Krycí list ZBV

II/112 Domašín - Zdislavice

Úprava povrchu sil. II/112 - úsek č.2

Změnový list

PODÉLNÝ ŘEZ PROPUSTEM (22,980km)
M 1:100

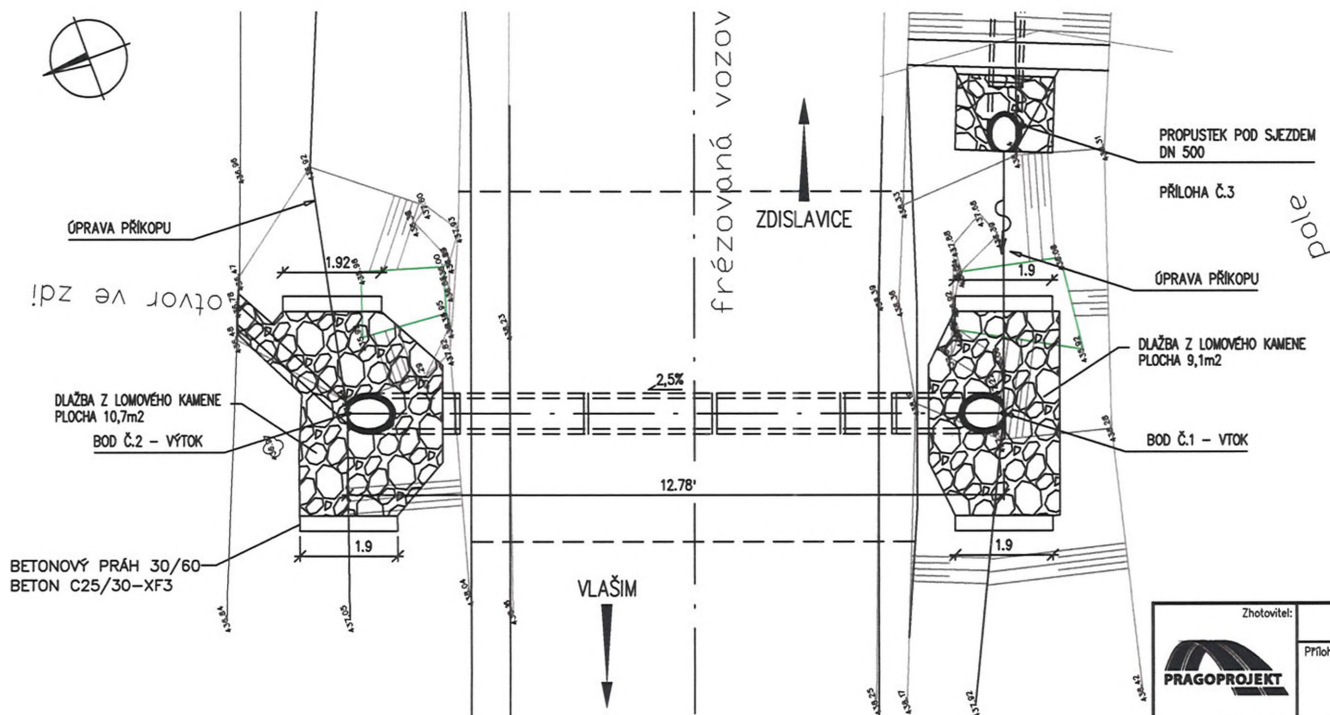
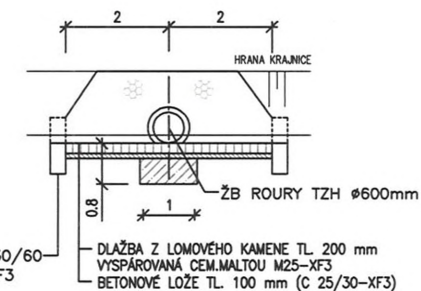
Díličí změna 1: Příčný a podélný propustek km 22,980

V zadávací PDPS nebyla předpokládána existence stávajícího propustku napříč vozovkou v km 22,980 a podélného propustku v km 22,980 (propustku pod sjezdem).

Dne 17. 7. 2020 byly při čištění krajnic a příkopů nalezeny stávající propustky v km 22,980 (příloha č. 8 a 9). Nalezené propustky byly zcela zanesené. Příčný propustek km 22,980 (zejména výtok) byl navíc umístěn hluboko pod vozovkou, což mělo negativní dopad na jeho funkci. Vzhledem k nefunkčnosti zastížených proustků bylo na KD dne 5. 8. 2020 rozhodnuto, že budou postaveny dva nové propustky.

Nový příčný propustek km 22,980 bude realizován z betonového potrubí DN 600, a to vedle stávajícího propustku, který zůstane zachován. Propustek zastížený pod sjezdem bude odstraněn a nahrazen novým z betonového potrubí DN 500. (příloha č. 10)

AD vypracoval projekt propustku vč. výkazu výměr k realizaci této změny. Návrh změny počítá s realizací propustku z betonového potrubí DN 600 a DN 500 na podkladní beton s obetonováním. Zásyp z nakupovaných materiálů. Obložení na vtoku i výtoku z lomového kamene do betonového lože.

II/112 DOMAŠÍN - ZDISLAVICE
SITUACE DOPRAVNÍHO ZNAČENÍ
5. ÚSEK - KM 24,970 - 25,270
M 1:1000

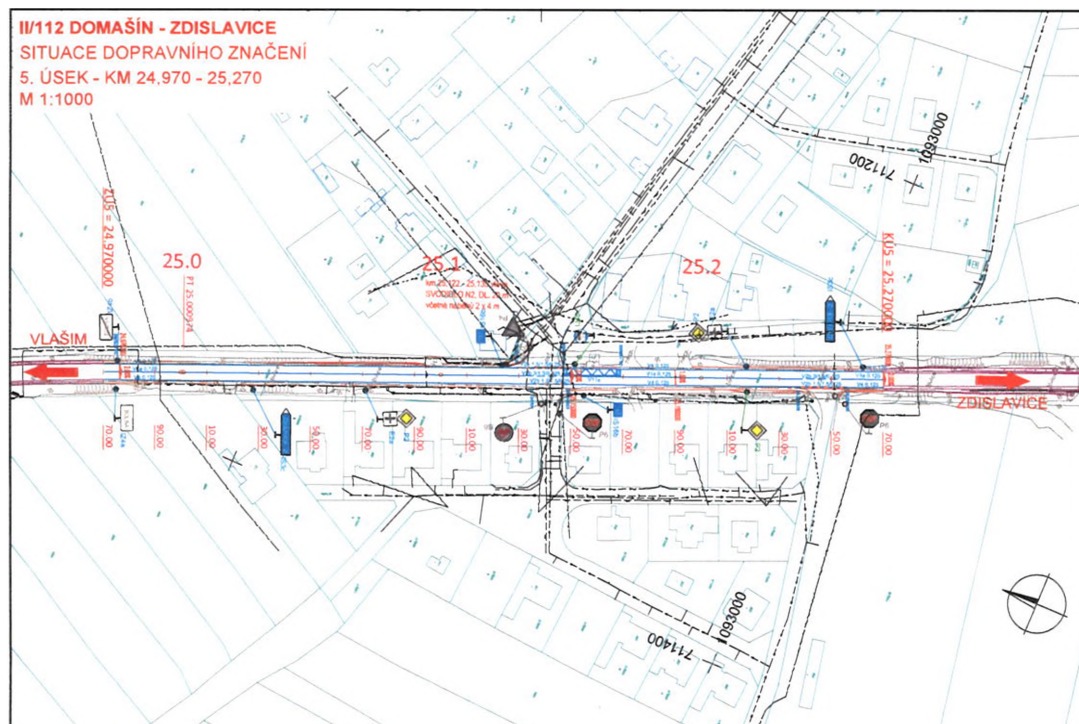
Díličí změna 2: Trvalé DZ

Změna vznikla na základě požadavku Dopravního inspektorátu Policie ČR v Benešově k dodatečným úpravám navrženého řešení trvalého dopravního značení. Předmětem realizace trvalého dopravního značení dle zadávací PDPS bylo provedení svislého dopravního značení dopravními značkami a vodorovného dopravního značení hladkou barvou a strukturálním nehluchým plastem.

Dopravní inspektorát Policie ČR v Benešově si vyžádal změny v navrhovaném řešení trvalého dopravního značení opravované komunikace, jež bylo součástí zadávací PD. Projektant RDS následně vypracoval aktualizované technické řešení trvalého dopravního značení, které předložil Dopravnímu inspektorátu Policie ČR k odsouhlasení.

Předmětem změny je změna množství, případně i typu realizovaných dopravních značek a vodorovného dopravního značení hladkou barvou i strukturálním nehluchým plastem.

Aktualizované technické řešení trvalého DZ bylo Stanoviskem ke stanovení místní úpravy provozu na pozemních komunikacích ze dne 1.12.2020 odsouhlaseno Dopravním inspektorátem Policie ČR v Benešově (příloha č. 15).
